大洗研究所（常陽）

耐震重要施設の基礎地盤及び 周辺斜面の安定性評価について （コメント回答）

令和3年2月15日

国立研究開発法人日本原子力研究開発機構

図 地下水位観測孔位置

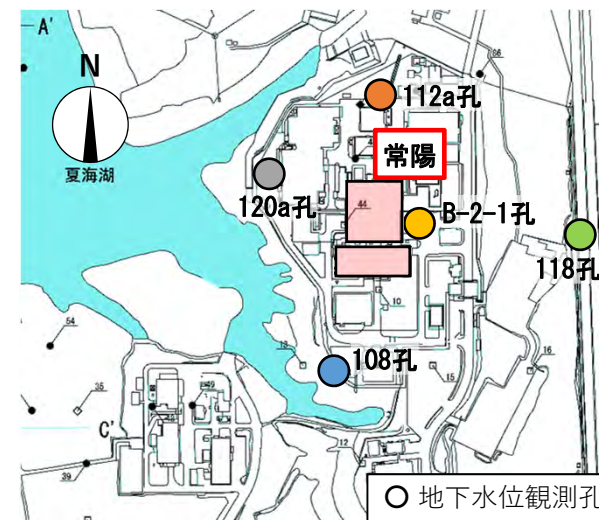
No.	審査会合	コメント	回答状況	ページ
1	令和2年11月6日 第382回審査会合	地下水位について、夏海湖の水面高さT. P. +29 mであるのに対し、設定地下水位はT. P. +6. 7 mであり、夏海湖との関係性、他の地下水位観測データを含め、地下水位の設定の妥当性を説明すること。	今回回答	4～25
2	〃	抑止杭の周辺地盤について、地盤と施設のどちらか、新規制基準適合上の取り扱いを説明すること。	後日回答	—
3	〃	周辺地盤変状による影響について、埋戻土の液状化影響を説明すること。また、周辺地盤の変状による影響だけでなく、すべり安全率に対しては施設を横から押す起動力となることも考えられるため、抑止杭の構造、成立性にどのような影響を与えるか説明すること。	〃	—
4	〃	解析用地盤物性値について、HTTRとの相違点を整理し、使用した物性値が「常陽」とHTTRで本質的に変わらないことを定量的に示すこと。	〃	—
5	〃	すべり安全率の評価結果について、最小すべり安全率発生時刻が異なるため、各発生時刻の結果を比較し、説明すること。	〃	—
6	〃	各断面について、建物基礎底面のみでのすべり安全率の評価結果を提示すること。	〃	—
7-1	〃	最小すべり安全率を示す時刻の抑止杭の応力分布を示し、応力が適切に算定されているか説明すること。	〃	—
7-2	〃	抑止杭の応力は時々刻々深度方向に変わることから、抑止杭にとって安全側かの観点で評価方法の妥当性を説明すること。	〃	—
8-1	〃	抑止杭による補強前後に地盤に生じるせん断応力の変化を示し、現在の設計・評価に相互作用が影響しないか説明すること。	〃	—
8-2	〃	抑止杭と主冷却機建物が非常に近接しているため、建家と杭の相互作用（建家が地盤を介して杭にもたれる現象や杭反力が建家に過剰な荷重を与えていないか）を説明すること。	〃	—
8-3	〃	抑止杭設置による原子炉建物、主冷却機建物の耐震評価（建物・機器）への影響について説明すること。	〃	—

- ・ 常陽の解析用地下水位は、108孔をもとに年間変動を確認した結果、水位が原子炉建物の基礎底面位置 (T.P. +6.7 m) 以下であることから、解析用地下水位をT.P. +6.7 mに設定している。
- ・ 常陽周辺の地下水位分布については、2016年3月以降、観測孔を追加し、複数地点で観測を継続している。
- ・ 地下水位変動は年間で1 m程度であり、大きな変動はない。
- ・ 地下水位観測より、原子炉建物の近傍 (B-2-1孔) での地下水位は、解析用地下水位の設定に用いている108孔 (T.P. +約6 m) と同程度である。
- ・ 設定した地下水位は、抑止杭による補強を行う主冷却機建物の基礎底面 (T.P. +18.5 m) より10 m以上深い位置にある。
